仕入先様各位

弊社より検査をお願いしております、【IM-227-S マグネットストッパー シルバー】において
12/2 分から検査を行って頂いた結果、今までに見たことがない不具合も発見されております。

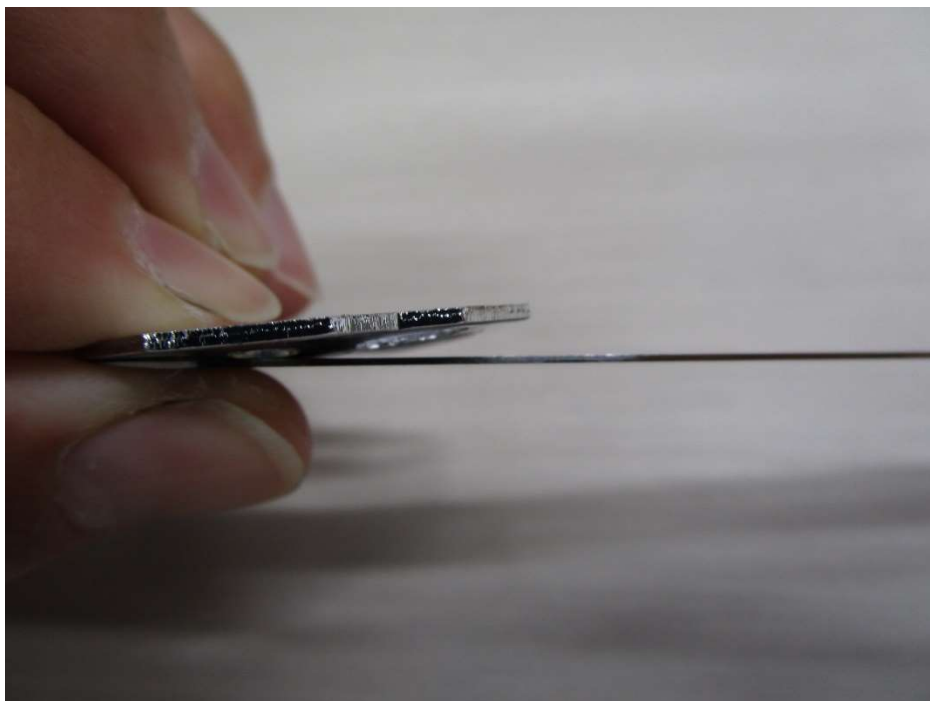
板金の反りが発生している。カバーの納まりきらない。

板金のベロの部分が逆になっている。完全 NG 製品。

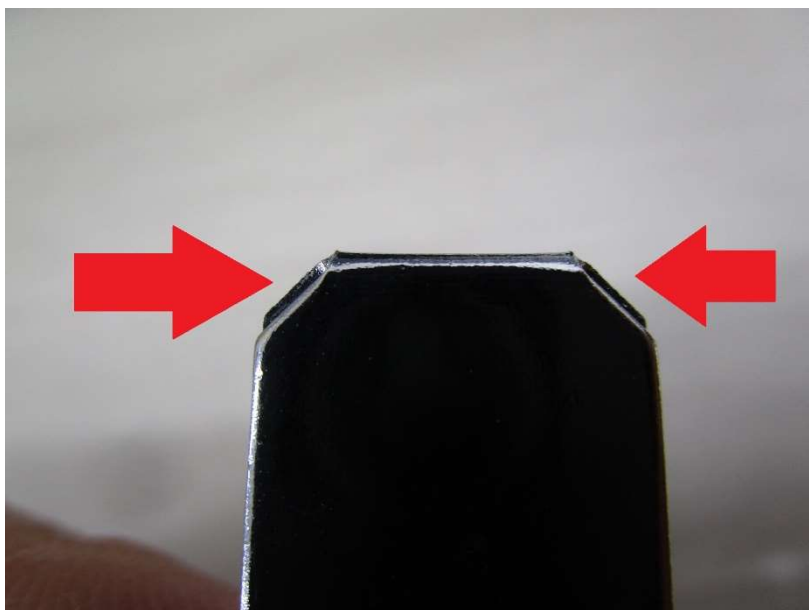
板金の動きが悪い。原因は板金部の曲げ加工がずれているせい。

板金の動きが悪い。樹脂カバーに当たってしまっている。板金部の精度が出ていないせい。

本体部マグネットの欠け

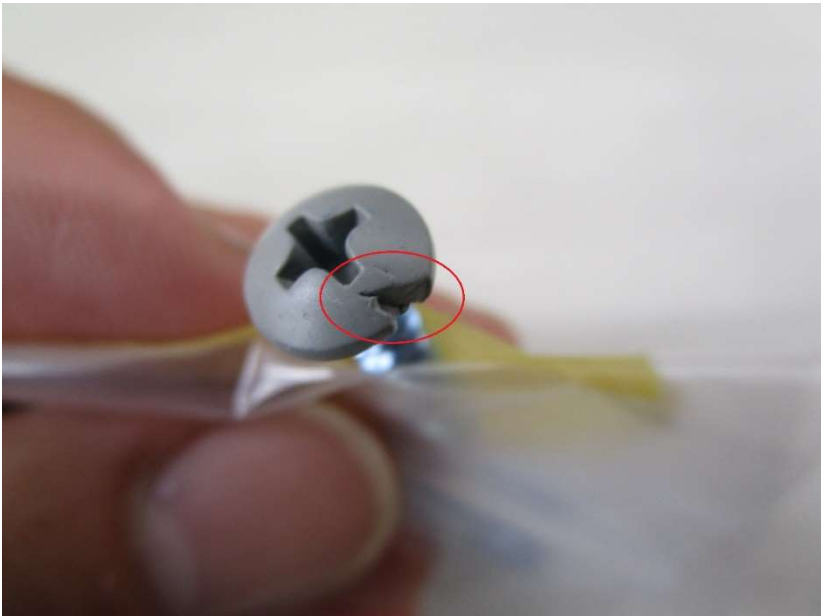
ビスの不具合(先端加工不具合)

ビスの不具合(ネジ穴詰まり)

ビスの不具合(頭形状欠け)

ビスの不具合(頭形状欠け)

ビスの不具合(本数不足)
